**AVIS RELATIF À LA PROTECTION
CONTRE LES EVENTUELS EFFETS NOCIFS ET NUISANCES
PROVOQUÉS PAR LES RAYONNEMENTS NON IONISANTS
GÉNÉRÉS PAR DES ANTENNES ÉMETTRICES STATIONNAIRES**

Commune : NEUPRE - Exploitant : TELENET GROUP

Référence exploitant : LG2200E

Rapport n° 1603 / 2024

Figure 1 : Vue en plan des lieux de séjour et des points de contrôle

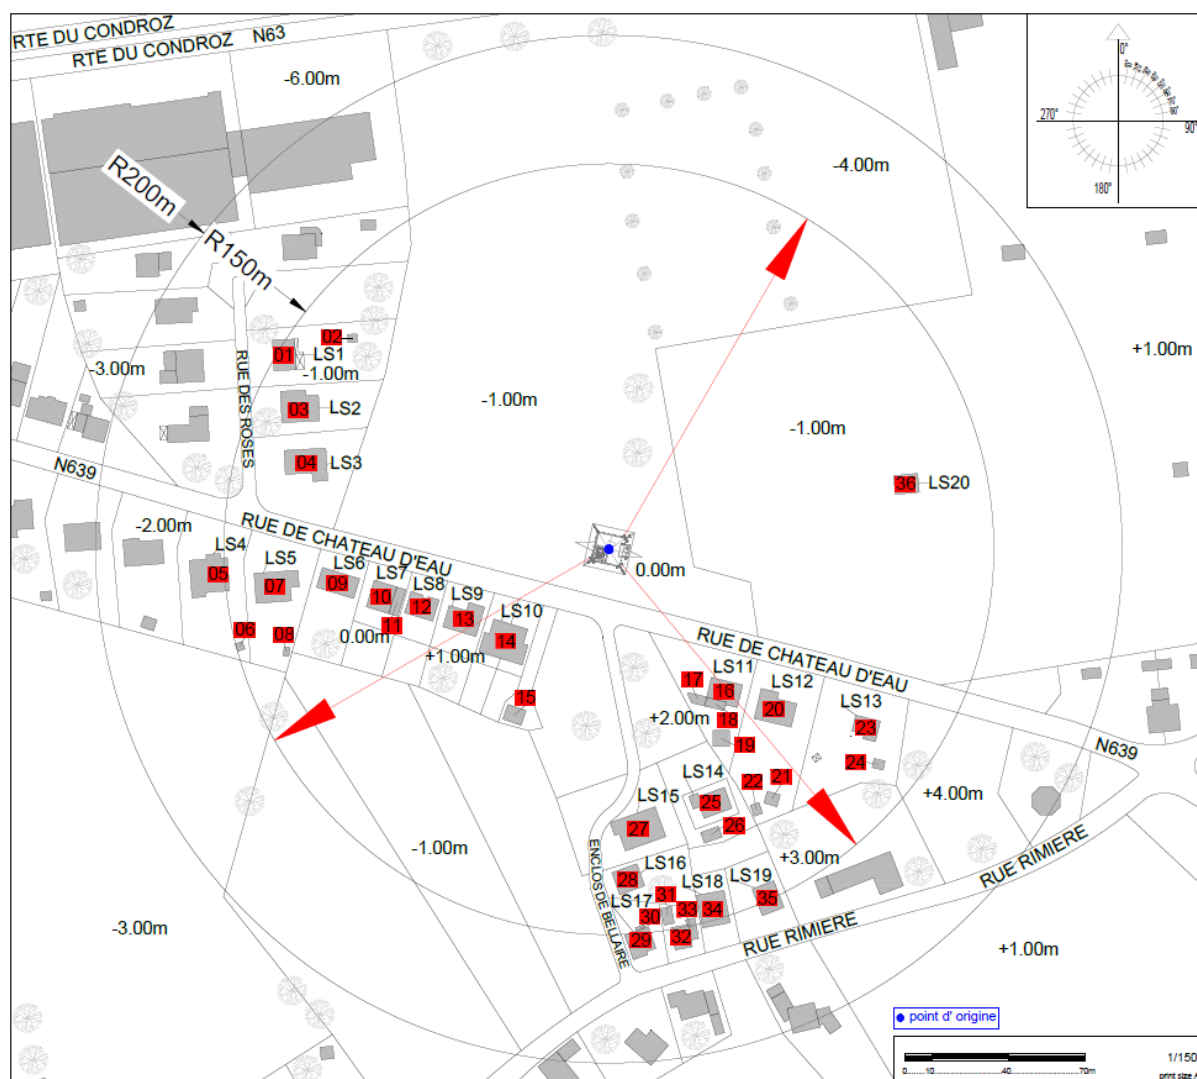
- le numéro du point de contrôle repris sur un des plans de la figure 1;
- le numéro du LS dans lequel se trouve le point de contrôle de la 1^{ère} colonne ;
- l'atténuation d'obstacle prise en compte pour le calcul de l'indice d'exposition dans le LS ;
- le résultat du calcul de l'indice d'exposition.

N° point de contrôle	LS	Atténuation (dB)	Indice d'exposition relatif à la limite par installation IE_i
35	LS19	3,0	0,279
34	LS18	3,0	0,269
32	LS17	3,0	0,215
23	LS13	3,0	0,210
5	LS4	3,0	0,194
28	LS16	3,0	0,192
33	LS17	3,0	0,182
29	LS17	3,0	0,159
31	LS17	3,0	0,156
30	LS17	3,0	0,150
24	LS13	3,0	0,133
6	LS4	3,0	0,128
7	LS5	3,0	0,092
8	LS5	3,0	0,057
3	LS3	3,0	0,049
4	LS4	3,0	0,045
1	LS1	3,0	0,044
26	LS14	3,0	0,044
16	LS11	3,0	0,043
27	LS15	3,0	0,042
21	LS12	3,0	0,042
22	LS12	3,0	0,041
20	LS12	3,0	0,037
14	LS10	3,0	0,036
12	LS8	3,0	0,035
13	LS9	3,0	0,033
18	LS11	3,0	0,033
17	LS11	3,0	0,031
19	LS11	3,0	0,031
10	LS7	3,0	0,027
11	LS7	3,0	0,025
25	LS14	3,0	0,022
9	LS6	3,0	0,020
15	LS10	3,0	0,019
36	LS20	3,0	0,011

En ce qui concerne les antennes de l'installation mentionnées dans le tableau 1, la distance maximale à laquelle la limite pourrait être atteinte, à l'extérieur, est égale à 132,4 m. S'il n'y a pas de LS à une distance inférieure, les antennes respectent forcément la limite d'immission.

Dans le cas des LS situés à l'intérieur des bâtiments, une atténuation d'obstacle est prise en compte et il en résulte que la distance maximale à laquelle la limite pourrait être atteinte se réduit à 93,7 m.

Figure 2 : Vue en plan des installations d'antennes dans un rayon de 300 mètres autour de l'installation faisant l'objet de la demande d'avis

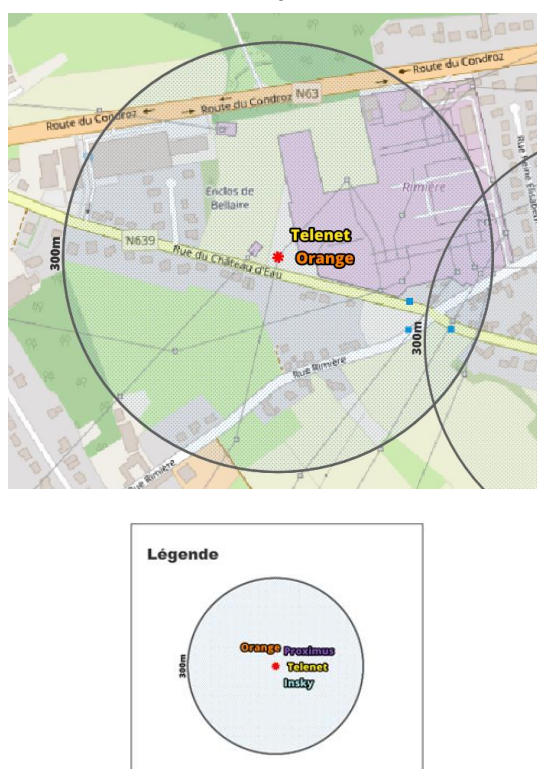
Le plan en projection verticale de la figure 2 indique la localisation des installations d'antennes émettrices stationnaires visées par le décret et situées dans un rayon de 300 mètres autour de l'installation référencée dans le paragraphe 2 et localisée au centre du cercle. Les données de localisation de ces antennes et les avis correspondant sont accessibles via le cadastre en ligne des antennes émettrices stationnaires⁶. Les installations prises en compte dans l'évaluation du respect de la limite cumulative sont les installations d'antennes émettrices déclarées en service par l'exploitant à la date du présent avis, à l'exception de l'installation référencée dans le paragraphe 2 et éventuellement d'autres installations ayant fait l'objet d'une demande d'avis à la même date et qui sont situées à l'intérieur de la zone de 300 mètres de rayon.

- il y a au plus 4 installations d'antennes émettrices stationnaires présentes dans la zone d'évaluation de 300 mètres de rayon représentée dans la figure 2, y inclus l'installation référencée dans le paragraphe 2 : la limite cumulative définie à l'article 4, §2 du décret est nécessairement respectée dans les lieux de séjour à l'intérieur de la zone d'évaluation de 300 mètres de rayon ;

- b) il y a exactement 5 installations d'antennes émettrices stationnaires présentes dans la zone d'évaluation de 300 mètres de rayon représentée dans la figure 2, y inclus l'installation référencée dans le paragraphe 2 et il existe, pour 3 ou 4 de ces installations, un avis attestant le respect de la limite abrogée de 3 V/m : la limite cumulative définie à l'article 4, §2 du décret est nécessairement respectée dans les lieux de séjour à l'intérieur de la zone d'évaluation de 300 mètres de rayon ;

- c) dans tous les autres cas, il a été vérifié que la limite cumulative définie à l'article 4, §2 du décret n'est pas dépassée dans les lieux de séjour sur base du nombre d'installations localisées dans la zone d'évaluation de 300 mètres de rayon représentée dans la figure 2, de leur localisation ainsi que des données inscrites dans la figure 1 et au paragraphe 4 du présent avis et dans les avis attestant le respect de la limite par installation ou de la limite abrogée de 3 V/m relatifs aux autres installations reprises dans la figure 2.

Compte tenu des considérations ci-dessus, il apparaît que l'intensité du rayonnement électromagnétique généré, dans les lieux de séjour situés dans un rayon de 300 mètres autour de l'installation référencée dans le paragraphe 2, par l'ensemble des antennes émettrices stationnaires de l'ensemble des exploitants du même site d'antennes émettrices stationnaires respecte la limite fixée à l'article 4, § 2 du décret.
